改善箇所説明図

改善の内容

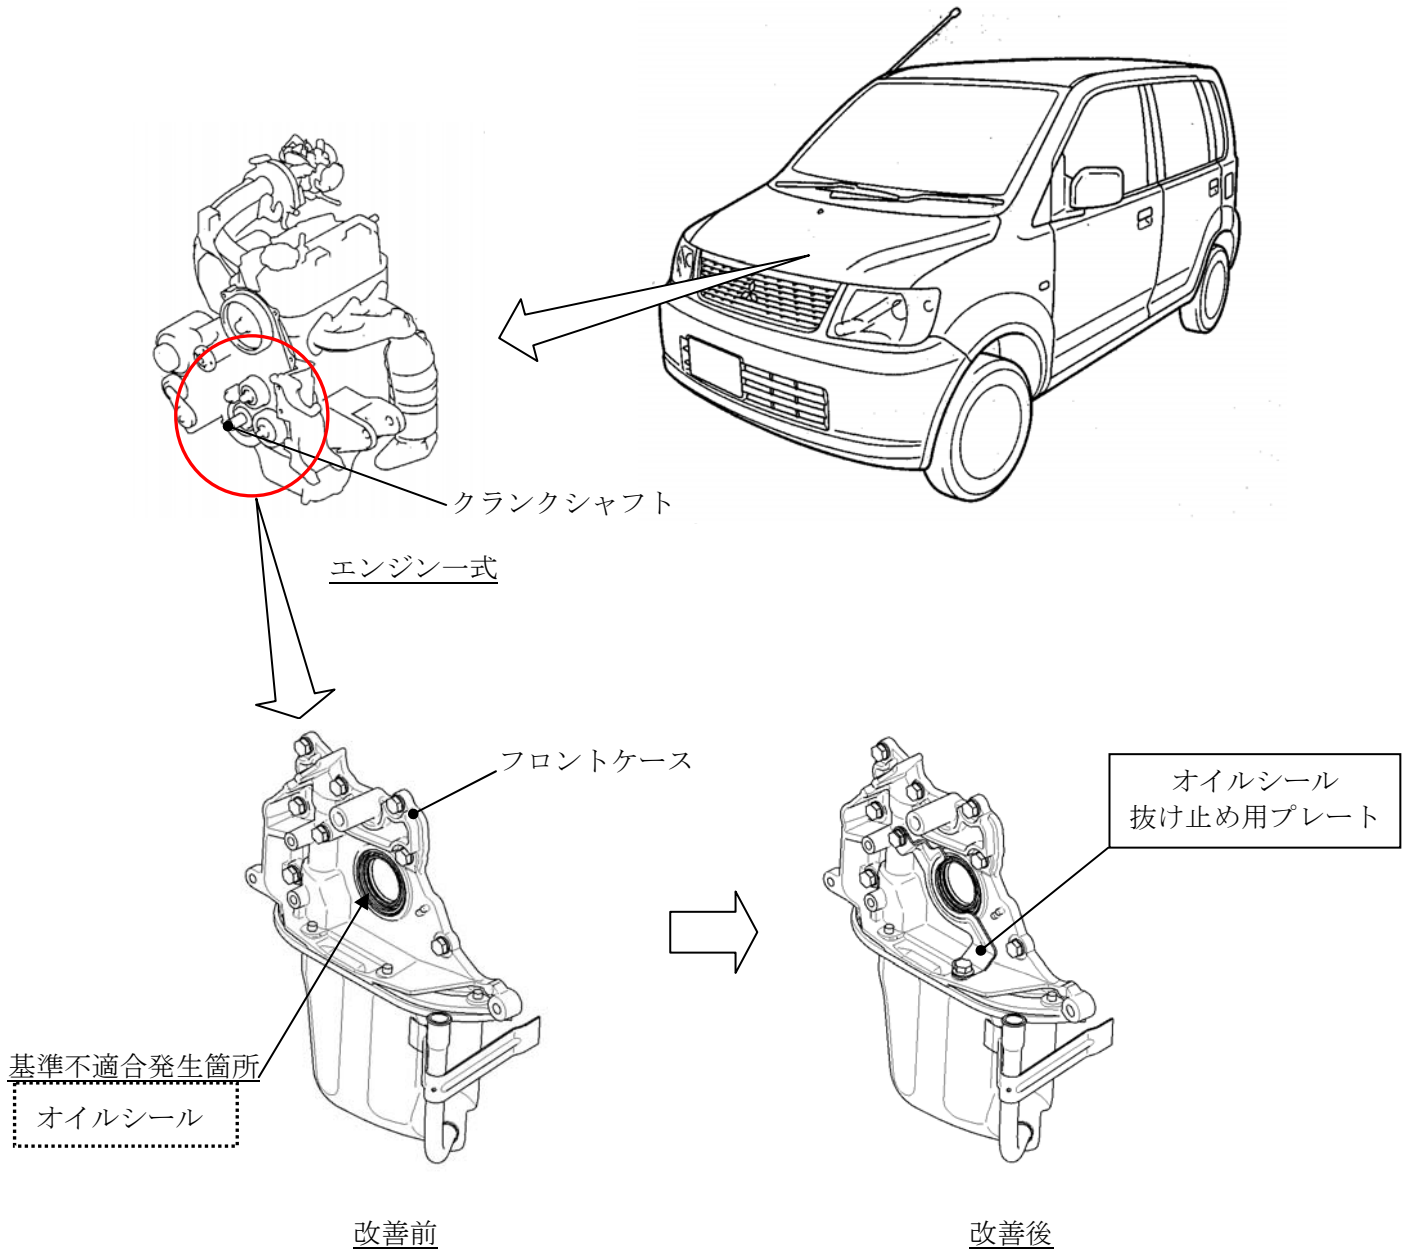
エンジンフロントケースに装着しているクランクシャフトオイルシールにおいて、フロントケースの加工ばらつき、およびオイルシールの圧入荷重が過大であったことによる変形により当該オイルシールの保持力が低下しているものがある。そのため、当該オイルシールが抜け出しエンジンオイルが徐々に漏れ、油圧警告灯が点灯し、そのままの状態で使用を続けると、エンジン内部部品が焼付き、走行不能となるおそれがある。

全車両、当該オイルシール取付部を点検し、オイル漏れが無い場合は、フロントケースにオイルシール抜け止め用プレートを追加装着する。なお、オイル漏れがある場合は、オイルシールを新品に交換するとともに、フロントケースに抜け止め用プレートを追加装着する。

注：図中の ⋯ 内は、点検し、必要に応じ交換する部品を示す。

図中の \square 内は、追加部品を示す。
